## リコール届出一覧表

リコール届出日：平成21年1月28日

リコール届出番号	外-1549	リコール開始日	平成21年1月29日	
届出者の氏名又は名称	フォルクスワーゲン グループ ジャパン株式会社 代表取締役 ゲラシモス・ドリザス	制作国：ドイツ連邦共和国 製作者名：フォルクスワーゲン株式会社 問い合わせ先：フォルクスワーゲン カスタマー センター (通話無料) 0120-993-199 (アドレス) <a href="http://www.volkswagen.co.jp/">http://www.volkswagen.co.jp/</a>		
不具合の部位 (部品名)	原動機(点火コイル)			
不具合状態にあると認める構造、装置又は性能の状況及びその原因	原動機の点火コイルにおいて、材質が不適切なためコイルボディに亀裂が発生するものがある。そのため、当該コイルの電圧が必要な点火電圧に到達せず、点火プラグが失火し排出ガスの基準値を超えるおそれがある。			
改善措置の内容	全車両、点火コイルの部品番号を点検し、対象となるものは対策品と交換する。			
不具合件数	111件	事故の有無	0件	
発見の動機	市場からの情報による。			
自動車使用者及び自動車分解整備事業者に周知させるための措置	<ul style="list-style-type: none"> <li>・使用者：ダイレクトメールで通知する。</li> <li>・自動車分解整備事業者：日整連発行の機関誌に掲載する。</li> <li>・対策実施済車には、運転者席側ドア開口部のドアロックストライカー付近に外-1549ステッカーを貼付する。</li> </ul>

## 改善箇所説明図

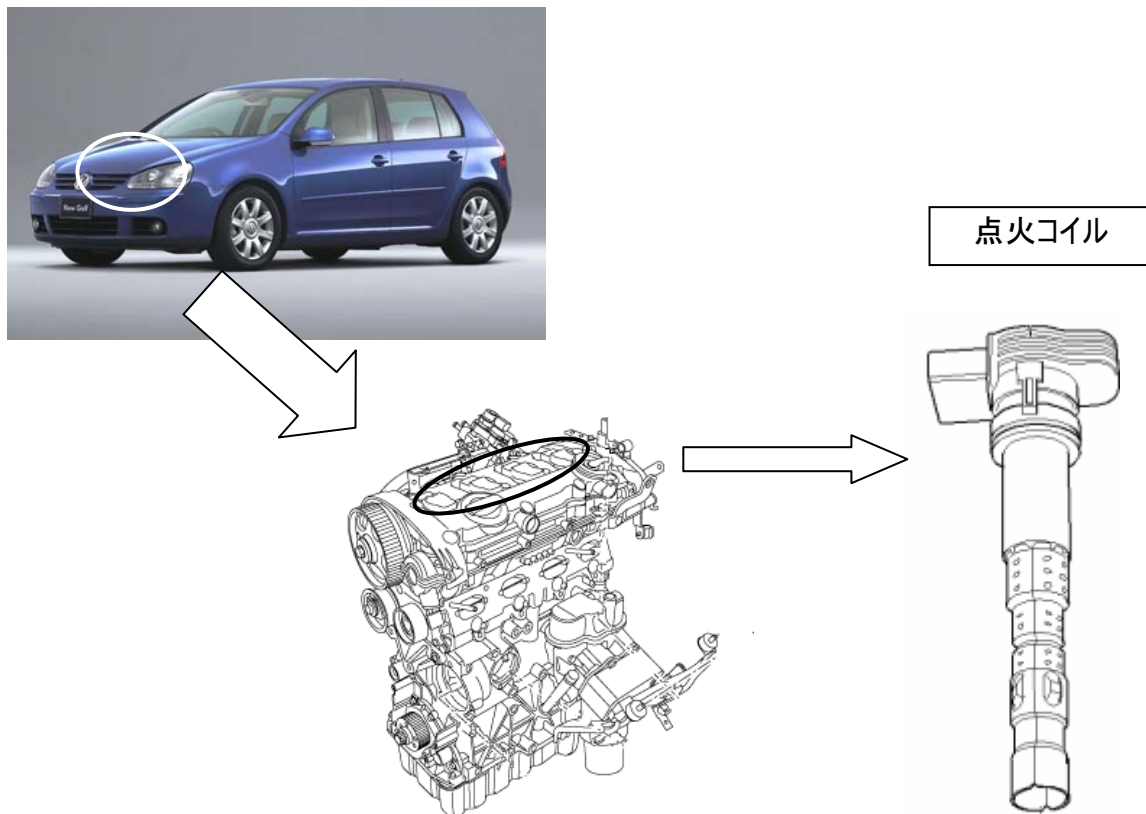
## 不具合発生個所

原動機の点火コイルにおいて、材質が不適切なためコイルボディに亀裂が発生するものがある。そのため、当該コイルの電圧が必要な点火電圧に到達せず、点火プラグが失火し排気ガスの基準値を超えるおそれがある。

## 改善内容

全車両、点火コイルの部品番号を点検し、対象となるものは対策品と交換する。
